WZP.271.1.46.2022

Dotyczy: „Budowa budynku handlowo - usługowego wraz z niezbędną infrastrukturą techniczną oraz rozbiórkę istniejących budynków na terenie targowiska miejskiego przy ul. Płońskiej w Ciechanowie realizowanego w ramach zadania inwestycyjnego pn.: „Budowa Zielonego Targu w Ciechanowie”.

Płyta brukowa proponowana

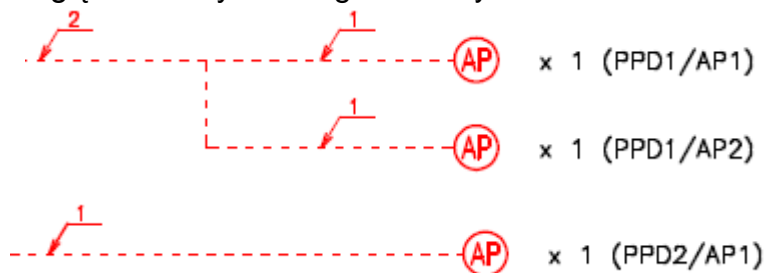
3. Czy zamawiający uzna za równoważne zamianę płyt brukowych **na miejscach handlowych** opisanych w przedmiocie zamówienia, na płyty brukowe betonowe o powierzchni wierzchniej uzyskanej poprzez płukanie (a nie szlifowanie i piaskowanie) oraz o wymiarach 15x30, 20x30 lub 25x30

Zamawiający dopuszcza wykonanie nawierzchni z płyt betonowych o powierzchni płukanej o wymiarach 15x30 cm, 20x30 cm lub 25x30 cm. Należy mieć na uwadze, że płyty na chodnikach, oraz płyty na miejscach handlowych powinny być jednego producenta oraz powinny mieć jak największe wymiary. Szczególne znaczenie ma to w obszarze miejsc handlowych wytyczonych pod zadaszeniem budynku, gdzie rozmiar płyt w projekcie oraz ich kolorystykę dopasowano ściśle do układu ciągów

pieszo-jezdnych, samych miejsc handlowych, jak i wydzielen między nimi - rysunek A_01S Schemat układania płyt nawierzchni przy budynku.

Należy również zwrócić uwagę na dopuszczalne obciążenie płyt. Płyty chodnikowe są użyte jako ciągi pieszo-jezdne i powinny umożliwiać wjazd pojazdów dostawczych, z których będzie odbywała się sprzedaż.

W przypadku zastosowania płyt innych niż wskazane w projekcie ostateczne wymiary płyt, kolorystykę oraz układ ułożenia nawierzchni przy budynku należy przedstawić do akceptacji projektanta i Zamawiającego.

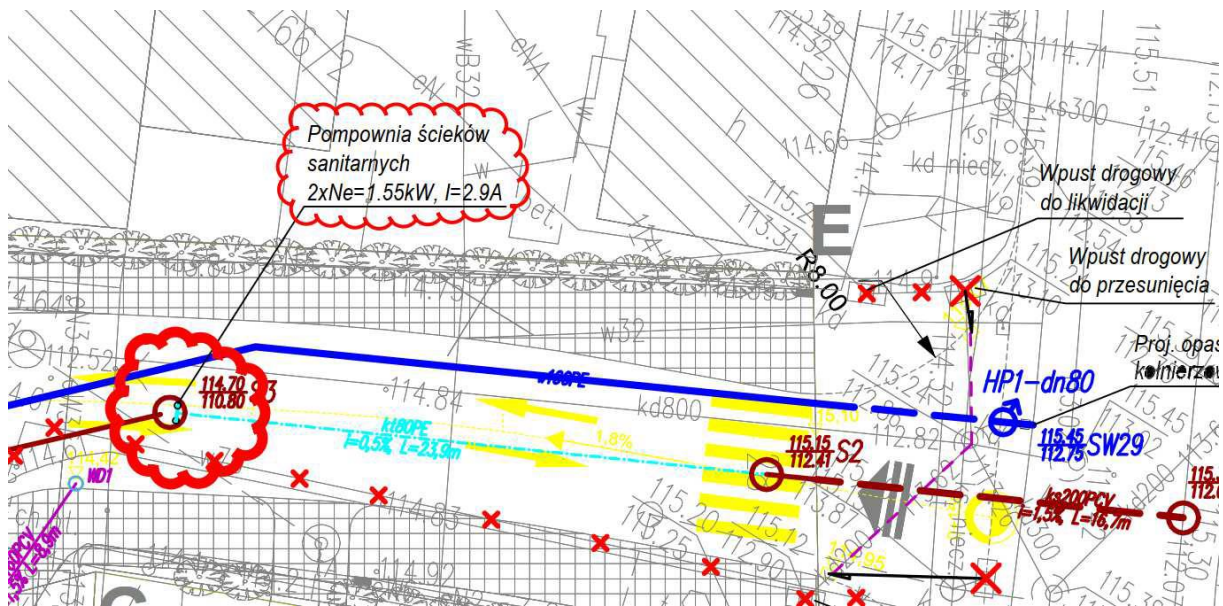
2. Poz.161 przedmiar robót uwzględnia drzwi wew. DZA4 w ilości 1 sztuki. Zgodnie z dokumentacją rys.A_12 „Zestawienie drzwi”- drzwi DZA4_P należy uwzględnić w ilości 11 sztuk. Jaką ilość drzwi DWA4_P należy uwzględnić w wycenie?

Odpowiedź Zamawiającego: W wycenie należy uwzględnić ilość drzwi wskazaną w projekcie tj. 11 sztuk drzwi - zgodnie z dokumentacją rys.A_12 „Zestawienie drzwi”- drzwi DZA4_P.
